INTEGRAZIONI ALLA
VALUTAZIONE PREVISIONALE
DI CLIMA ACUSTICO

COMUNE DI MODENA

"PIANO PARTICOLAREGGIATO DI INIZIATIVA
PUBBLICA - EX MERCATO BESTIAME
Zona elementare n.880 area 01-04"

MODENA, 16/02/2023

* rispetto alla rotatoria di progetto "Conad"

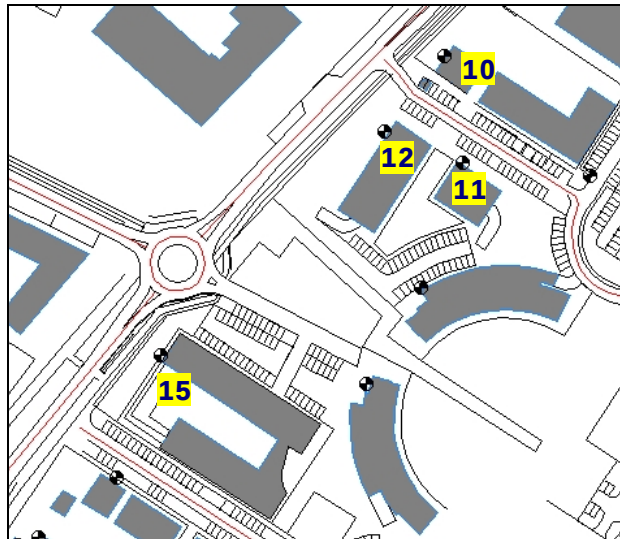
1. Effettuare una taratura del modello matematico con tolleranza non superiore a 2 dB come stabilito dalla norma UNI 11143-1.
2. Inserire le previsioni di traffico aggiornate a seguito del nuovo insediamento del supermercato Esselunga e delle modifiche previste nell'ultimo progetto relativo all'ampliamento dei magazzini di Nordiconad.
3. Ricalcolare il livello di esposizione dei ricettori residenziali corrispondenti agli edifici nr.10, 12 e 15 (CRA) per verificare se possono rientrare in quelli della classe III.

E' invece necessario inserire i transiti apportati dalle modifiche previste nell'ultimo progetto relativo all'ampliamento dei magazzini di Nordiconad.

Questi transiti si aggiungono a quelli inseriti precedentemente.

versione 2021

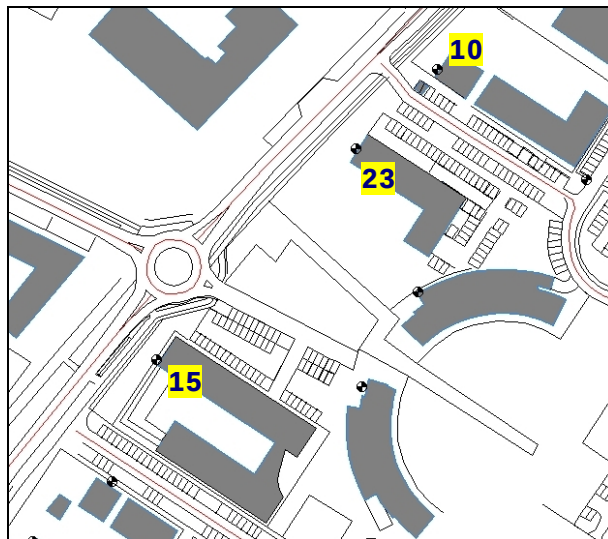
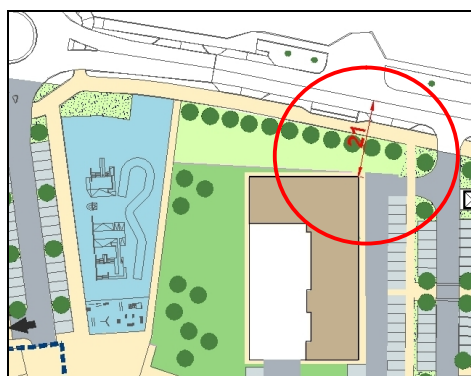
In luogo degli edifici residenziali di progetto 11 e 12, si intende inserire un unico edificio (23) di cinque piani come sotto mostrato, non è ancora deciso il suo orientamento ma si verifica che la porzione di facciata più esposta al fronte strada sia $\geq 21\text{m}$ dal centro strada.

- in facciata al ricettore 10 è rispettato il limite di immissione della Classe III in periodo diurno ma non lo è in periodo notturno, tuttavia, per effetto della forma della facciata di questo edificio, il livello di rumore percepito è più basso di 1 dB come stabilito dalla norma UNI/TR 11175-2005 per $\alpha_{w,0} < 0,3$.
Si consideri inoltre che trattasi di edificio esistente in Classe IV.

- in facciata al ricettore 15 (CRA) non è rispettato il limite di immissione della Classe III solo in periodo notturno, eccedente per soli 0.4 dB il valore di 50 dB. Benché la classificazione acustica del comune di Modena assimili le CRA a residenze e pertanto non associ a queste strutture una Classe acustica di particolare tutela, in considerazione del fatto che il planivolumetrico utilizzato in simulazione non rappresenta il definitivo livello di progettazione dell'edificio, al fine di mantenere la struttura in classe III invece che nella classe assegnata dalla Classificazione acustica ovvero in classe IV, in sede di progetto esecutivo si provvederà o ad arretrare la sagoma del fabbricato allontanandolo di circa 1 m dall'asse dell'infrastruttura stradale o a prevedere un'ideale distribuzione interna dei locali della CRA che veda sul lato strada di Via Finzi solamente la presenza di locali con permanenza di persone esclusivamente nel periodo diurno.

Come precedentemente indicato, l'edificio nr.23 può rispettare la Classe III purché la facciata sia ad una distanza non inferiore a 21 m dal centro strada.

Per l'edificio nr.15 (CRA) si consigliano locali di fruizione diurna esposti sul lato prospiciente via Finzi o un arretramento dell'edificio rispetto alla strada di circa 1 m.

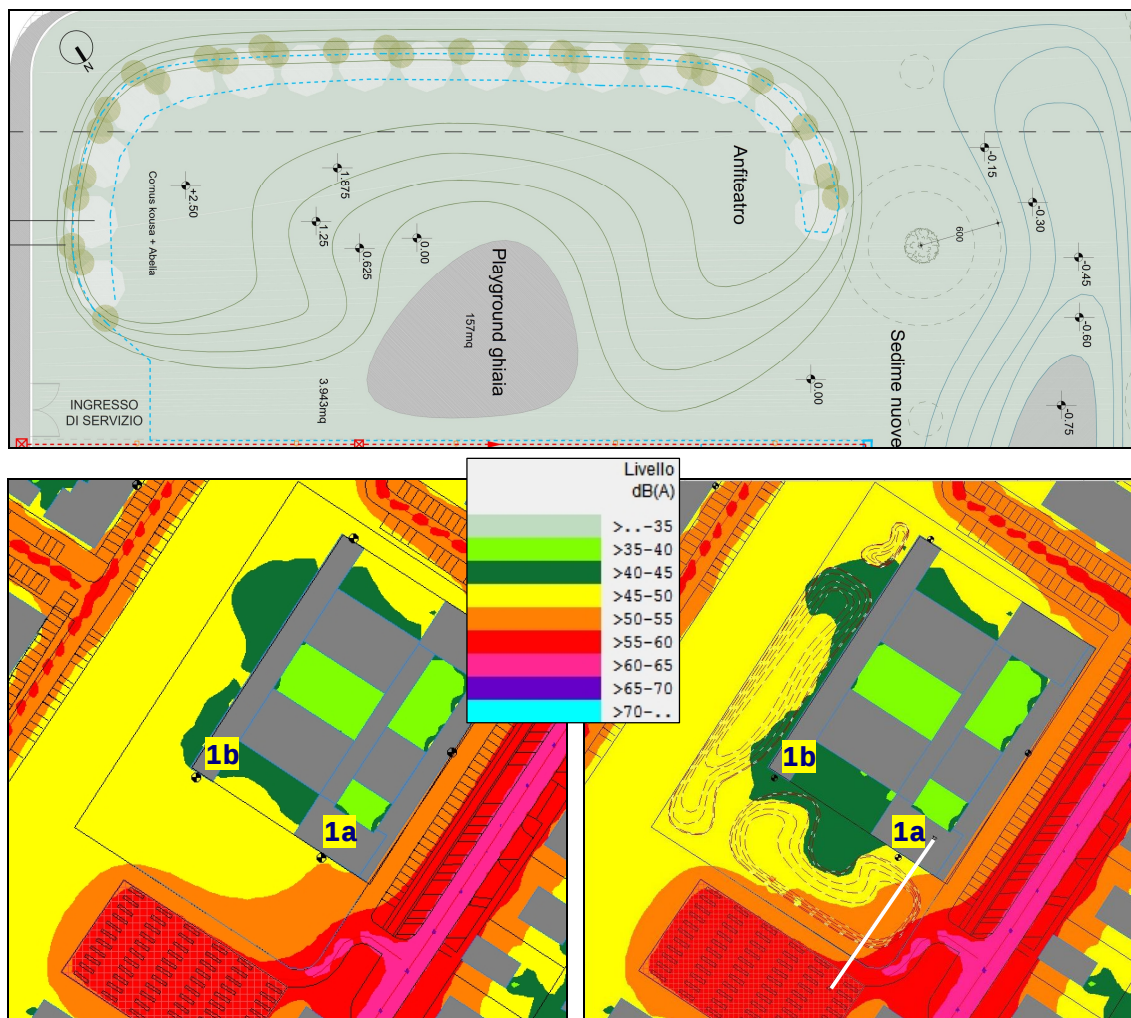
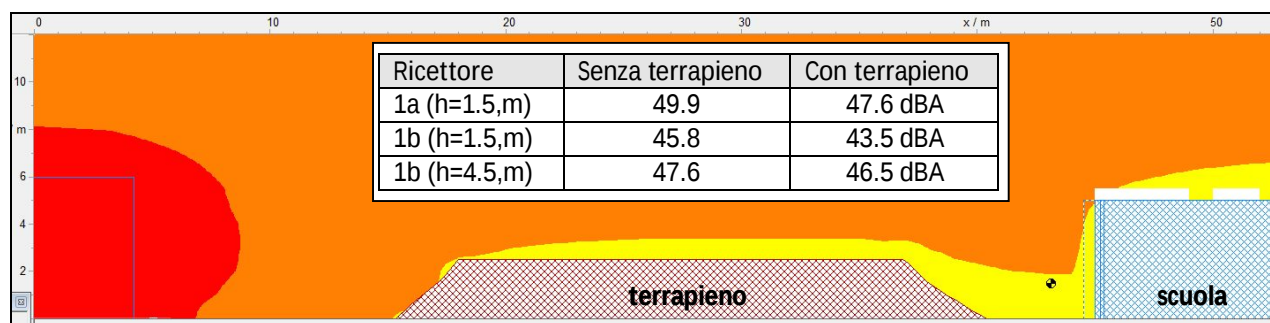
4. Si è provveduto ad aggiornare il clima acustico dell'edificio scolastico per valutare la necessità di realizzare la barriera acustica dimensionata nella precedente relazione del 10/12/2021 in considerazione del previsto terrapieno collocato all'interno dell'area verde posta a sud del fabbricato.

Si esamina qui la efficacia di un terrapieno ideato dai progettisti comunali da realizzare in luogo della barriera prevista nell'area esterna della scuola di progetto di via Del Mercato.

Segue un dettaglio del terrapieno, ha una altezza massima di 2.5 m, ha la forma di un piccolo anfiteatro e si presenta molto ripido sul lato parcheggio. Si inseriscono le linee altimetriche nel modello e si calcola l'efficacia. Segue una rappresentazione del campo sonoro alla altezza di 1.5 m nelle aree esterne di pertinenza scolastica, senza e con terrapieno.

Si ottengono aree caratterizzate da un basso livello di pressione sonora vicino alla scuola poi man mano che si sale sul terrapieno ci si espone a livelli lievemente superiori. Vediamo una sezione effettuata in corrispondenza alla linea bianca. Considerando la altezza di un bimbo di quinta elementare, possiamo affermare che il pendio sul versante scuola è quasi tutto agibile.

I risultati esposti evidenziano pertanto come, il previsto terrapieno, collocato all'interno dell'area verde posta a sud del fabbricato scolastico, renda non più necessaria l'installazione dello schermo acustico dimensionato nella precedente relazione datata 10/12/2021.

Per la scuola di progetto posta su via del Mercato, è stato verificato che anche un terrapieno, in luogo di una barriera, può rendere sufficientemente confortevole l'utilizzo delle aree esterne di pertinenza scolastica.
